Vår ref.: 13/00569-4

Dato: 29.11.2013

Varsel om mulig innsigelse – endring av områdereguleringsplan for Ottersbo pukkverk, Ørland kommune

Kartet er vist under, der ny grense er markert med rød strek og området som bortfaller er skravert.

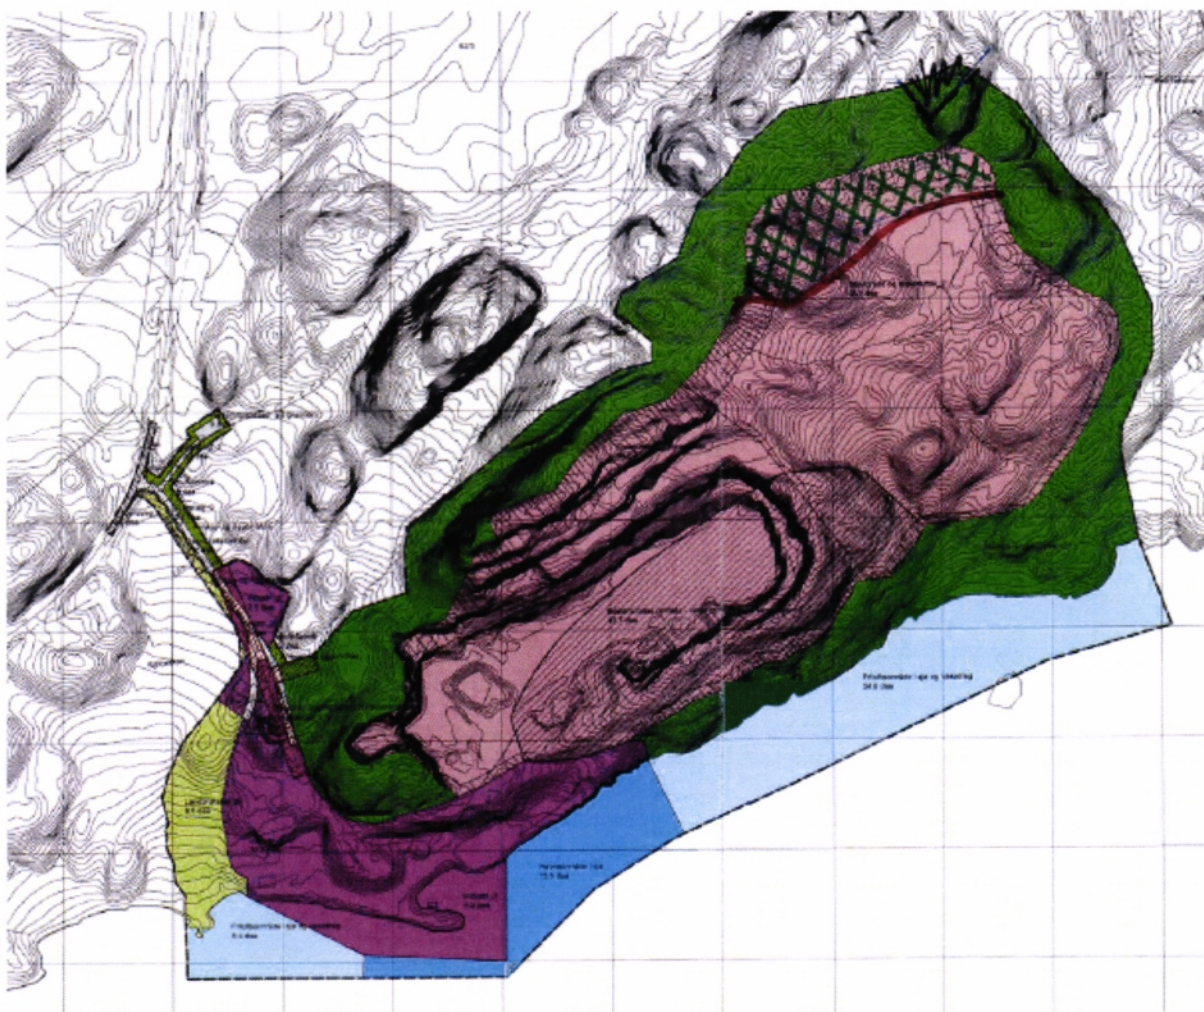
Planlagt nordre bruddkant trekkes ca. 50 m lengre mot sør, dvs. lengre fra eksisterende boligeiendommer mot nord, men slik at ny formålsgrense tar landskapsmessige hensyn. Videre at buffersone trekkes lengre mot sør slik at formålsgrense buffersone ikke berører eiendommen gnr. 82 bnr. 58 (Arnstein Risvik).

DMF ønsker å påpeke at dette forslaget innebærer at uttaksvolumet vil reduseres med 920 000 faste m³ (konsulentens beregning) eller ca. 12,5 % av samlet uttak. Dette utgjør 8 års drift for Ottersbo pukkverk, dersom vi regner med et årlig uttak på 300 000 tonn.

Vi ser på dette som en stor endring av planene og DMF vil derfor vurdere å gi innsigelse om kommunestyret gjør vedtak i tråd med planutvalgets innstilling.

Foreliggende reguleringsplanforslag er etter DMF's syn optimalt når det gjelder ressursutnyttelse, vurdert opp mot andre samfunnshensyn. Dette er grundig redegjort for i planforberedelsene. Endring av uttaksgrenser vil ha store konsekvenser for det samlede uttaket og ha en eskalerende negativ virkning dersom man i framtiden vil tillate uttak av masser på større dyp.

Vi har bedt om å få kopi av et kartutsnitt som viser en sannsynlig uttaksgrense ved en endret grensedracting iht. forslaget fra planutvalget.
